**NUOVA LINEA TORINO LIONE - NOUVELLE LIGNE LYON TURIN  
PARTE COMUNE ITALO-FRANCESE - PARTIE COMMUNE FRANCO-ITALIENNE**

**LOTTO COSTRUTTIVO 1 / LOT DE CONSTRUCTION 1  
CANTIERE OPERATIVO 02C/CHANTIER DE CONSTRUCTION 02C  
RILOCALIZZAZIONE DELL'AUTOPORTO DI SUSÀ  
DEPLACEMENT DE L'AUTOPORTO DE SUSE  
PROGETTO ESECUTIVO - ETUDES D'EXECUTION  
CUP C11J05000030001 - CIG 682325367F**

**Nota Tecnica di riscontro al parere MIBACT n. 37937 del 17 dicembre 2019**

**Figura 2: Nuova sistemazione a verde dello svincolo est. In rosso è evidenziato il nuovo piano rialzato che permette di posizionare i manufatti in una trincea**

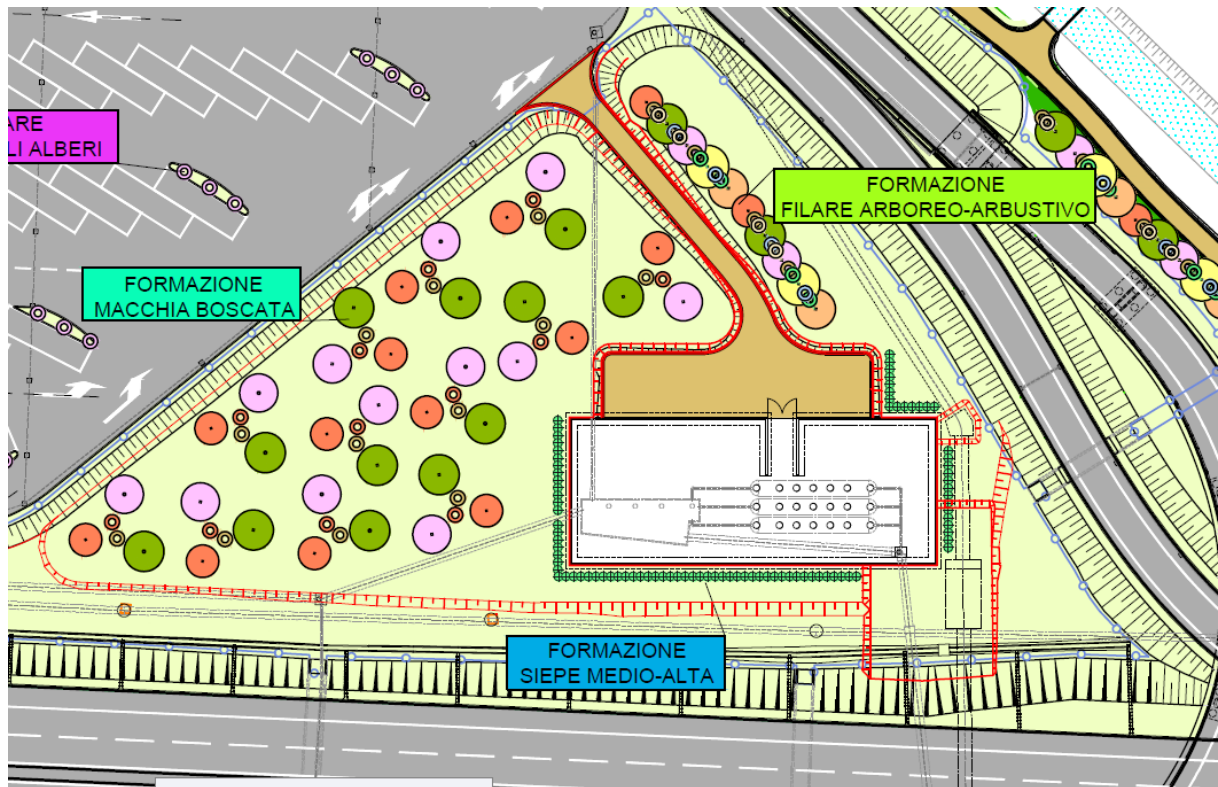
*“3a - Sia valutata la possibilità di incrementare gli interventi di mitigazione arboreo-arbustiva comprendendo anche la pista di cantiere in direzione Bardonecchia interna all’Insula specializzata individuata dal Piano Paesaggistico Regionale, sia aumentando la presenza di aiuole nelle aree a parcheggio in particolar modo lato Torino e i filari a lato autostrada ovvero, in assenza di spazi, inserendo sistemi a verde verticale o siepi arbustive medio-alte che contribuiscano a ridurre la percepibilità dei manufatti e delle aree asfaltate. Parimenti per la vasca di raccolta delle acque venga previsto il mascheramento del sistema cordolo e recinzione valutando la possibilità di raccordare la struttura con modellazione del terreno e inserimento di siepe di mascheramento o verde verticale”.*

Per contribuire al mascheramento dei manufatti (recinzione e cordolo dell'impianto a a vasche) e quindi ridurre la percepibilità, si è operato con una modifica plano-altimetrica dell'area intorno all'impianto di trattamento delle acque, creando un piano rialzato rispetto all'attuale piano campagna, ma sempre a una quota inferiore rispetto al rilevato autostradale, in modo da posizionare i nuovi manufatti "annegandoli" parzialmente nel nuovo piano. Chi percorre la strada di accesso all'impianto, entra di fatto in una trincea.

Inoltre in affiancamento alla recinzione dell'impianto su tre lati (sud, ovest, est) è realizzata una siepe medio-alta di carpini (*Carpinus betulus 'Pyramidalis'*) per una lunghezza complessiva di circa 90 m, e in asse alla pista di accesso all'impianto, verso la rampa 1, si è inserito un filare arboreo-arbustivo (circa 36 ml di sviluppo).

Per contribuire ulteriormente al mascheramento, anche del retrostante piazzale, nelle aree intercluse delle rampe di svincolo est, si è aumentato il numero dei moduli costituenti la macchia boscata: da n. 6 moduli si passa a n. 12.
